改善箇所説明図

例：ZIL520

基準不適合箇所詳細

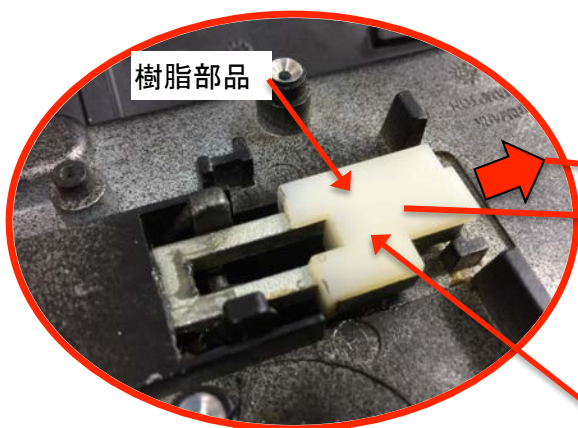
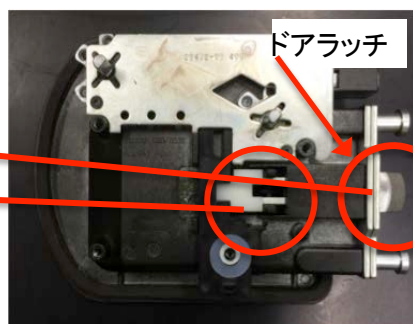
基準不適合箇所

改善措置の内容：
全車両、キャッチ側にドアラッチの可動域を制御する受け金具を追加する。

乗降口（エントランスドア）キャッチ部付近にNo.3678のステッカーを貼付する。
